DODATEK Č. 1
PROVÁDĚCÍ SMLOUVY O DÍLO – ČÁST 1 – STANDARDIZOVANÝ POSTUP
MŽP – OG – 19/24/SDD

Zabezpečení pěti SDD

a „propad Přebuz (p.č. 785/10)“ (č.o. 2976)

v k.ú. Přebuz včetně zabezpečení navazujících důlních děl

Příloha č. 1: fotodokumentace

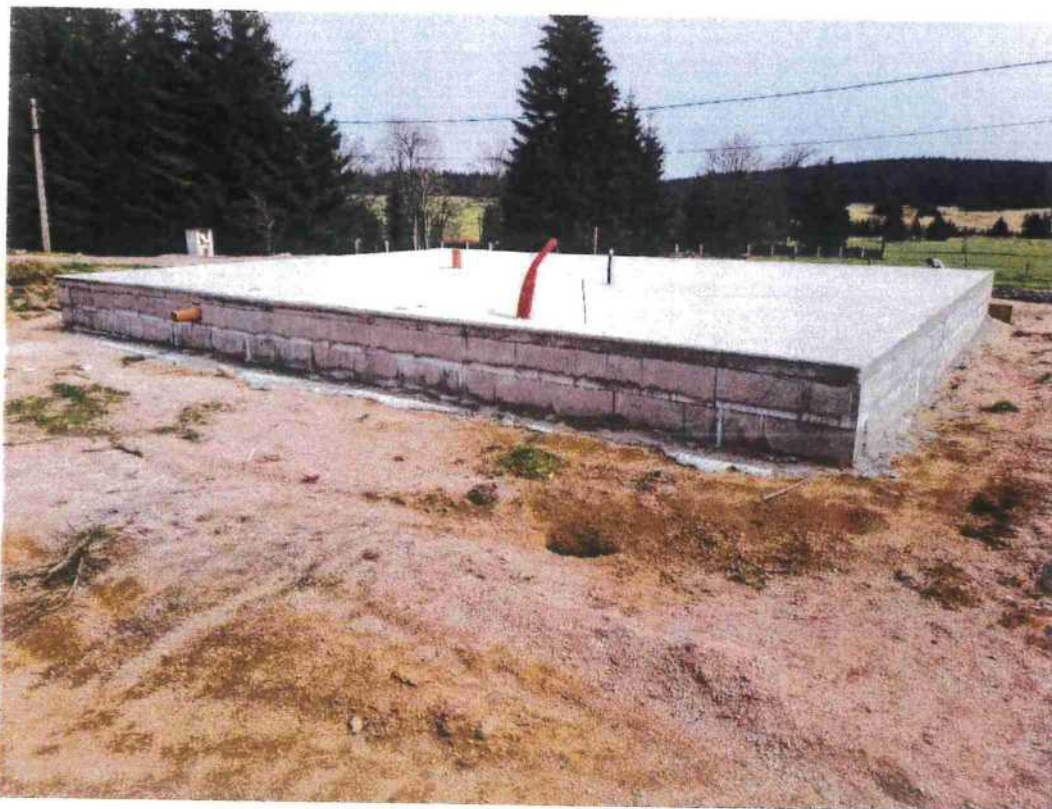
Popis propadu: nachází se 1,5m od základové desky stavby v místě, kde je odstraněn drn a plocha je snížena o cca 1,3m, takže je srovnána do roviny v písčitém žulovém eluviu. Velikost propadu je 25x25cm, hloubka je 30 až 40cm s úklonem k SV, dno propadu je plastické. Kolem propadu je patrný prosed terénu asi o 10cm v ploše tak 2x1m. Je patrné, že propad vznikl po přejezdu nákladního auta (stopa). Vzhledem k tomu, že je situován v písčitém eluviu bez drnu je jasně patrný. Propad nepochybně ohrožuje užívaný pozemek.

Foto č. 1 pokles (propad) terénu Přebuz (p. č. 785/10)

Foto č. 2 pokles (propad) terénu Přebuz (p. č. 785/10) po přejetí místa nákladním vozidlem

Foto č. 3 propad Přebuz (p. č. 785/10) detail propadu

Práce budou zahájeny strojním obnažením tělesa propadu. Následovat bude očištění propadu od napadávký (strojně) s urovnáním dna. Bude proveden geofyzikální průzkum na existenci polohy dobývek v předmětné lokalitě. Výsledky geofyzikálního průzkumu budou konzultovány s MŽP. Tento průzkum upřesní polohy případných budoucích průzkumných a sanačních vrtů. V případě nutnosti budou nejdříve odvrtny vrty v místě případných zjištěných dobývek. Vrty by měly zachytit chodby a dobývky vedoucí od propadu pod přilehlou louku. Pokud vrty narazí vydobyté prostory (dutiny), budou vystrojeny ocelovou pažnicí o průměru 193 mm. Zároveň bude odvrtnán vrt o stejných parametrech včetně výstroje přímo propadem. Do propadu bude ručně spuštěno kamenivo frakce 32 – 63, to bude na povrchu urovnáno tak, aby nebyla poškozena zapuštěná pažnice. Nad kamenivem bude zhotovena železobetonová deska z betonu vyztuženého armaturou z betonářské oceli svařované. Po částečném zatuhnutí bude propad dosypán výkopkem až po úroveň terénu.

Nakonec bude provedena injektáž dutin speciální cementovou směsí. Nejdříve budou všechny vrty i pažnice v propadlině propláchnuty čistou vodou. Poté bude provedena injektáž na místě míchanou směsí tlakem do 2 MPa rychlostí do 1,5 m³/hod pomocí cementačního agregátu. Na závěr bude krátce dotlačeno tlakem zvýšeným na 3 MPa a budou vyplněny i ocelové pažnice až po úroveň terénu. Pažnice pak budou uříznuty 1 m pod terén a terén bude uveden do původního stavu. V místě propadu bude umístěna zákazová a informační tabulka.
